**AMPLIACION AL ESTUDIO DE IMPACTO AMBIENTAL
CATEGORIA II**

“COLINAS DE VILLA GRECIA”

**Promotor:
IMJUSA, S.A.**

El presente documento corresponde a la solicitud de ampliación al Estudio de Impacto Ambiental Categoría II del: “**COLINAS DE VILLA GRECIA**” a través de la Nota DEIA-DEEIA-AC-0126-0608-2021 del día 06 de Agosto de 2021, Ministerio de Ambiente, Dirección Evaluación de Impacto Ambiental – Sede Albrook.

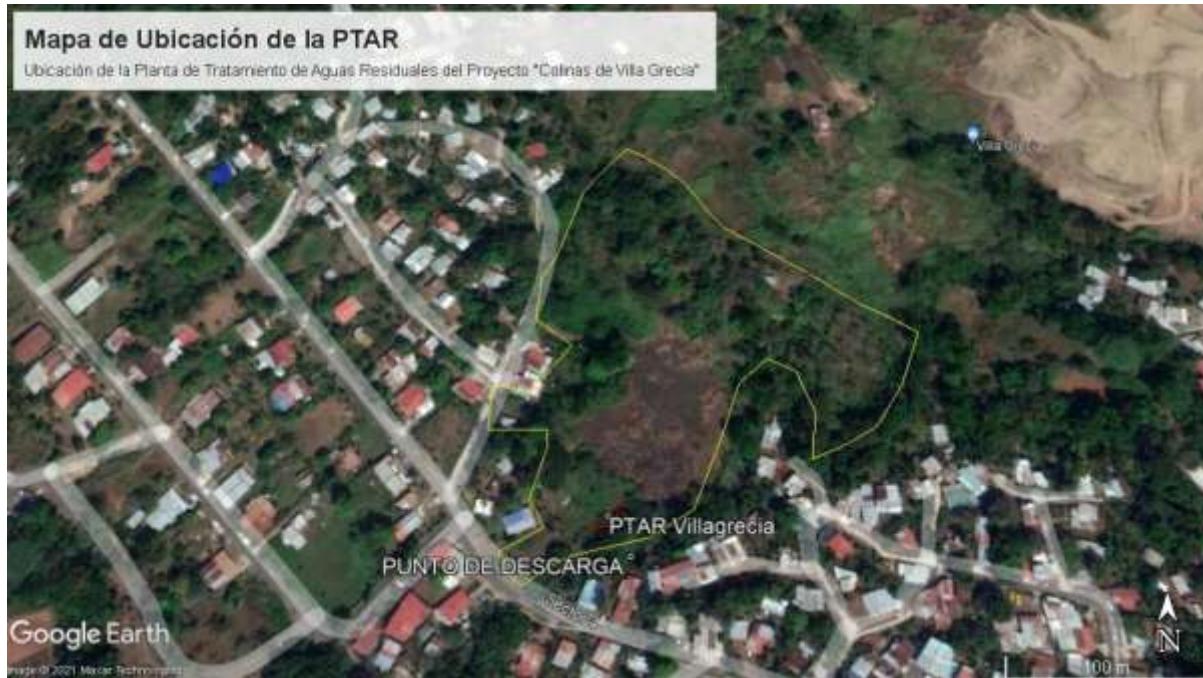
- a. Coordenadas UTM con su respectivo DATUM del área de la PTAR, considerando respetar la servidumbre pluvial del río Chilibre.
- b. Longitud y coordenadas UTM con su respectivo DATUM del alineamiento de la infraestructura necesaria para transportar las aguas residuales desde el área de la PTAR al punto de descarga. En caso de que se ubiquen fuera del área propuesta para el proyecto, deberá presentar el Registro(s) Público(s) de otras fincas, autorizaciones y copia de la cédula del dueño; ambos documentos debidamente notariados. En caso de que el dueño sea persona jurídica, deberá presentar Registro Público de la Sociedad.

- e. Plan de Contingencia a establecer para la Planta de Tratamiento de Aguas Residuales.
- f. Aclarar la periodicidad del mantenimiento de la PTAR y la responsabilidad de dicha tarea, una vez culminada la construcción y entrega de las viviendas, considerando su descarga planificada directamente al río Chilibre.

En respuesta a la pregunta realizada por la DEIA, Las coordenadas del área donde se desarrollara la Planta de Tratamiento de aguas residuales son los siguientes:

Este	Norte
657049	1006937

657045	1006923
657031	1006921

El área marcada en rojo, es el área correspondiente para el desarrollo de la Planta de Tratamiento de aguas residuales para el proyecto denominado “Colinas de Villa Grecia”, esta tiene un área aproximada de 108

.63m², que corresponde al 0.33% del área total del proyecto. El área de la PTAR se ubica fuera de las servidumbres hídricas tanto de la quebrada sin nombre como del río Chilibre, teniendo su punto de descarga en el río Chilibre (657054.00 E – 1006904.00 N), este punto de descarga se encuentra una distancia aproximada de 25.87m del área de la PTAR.
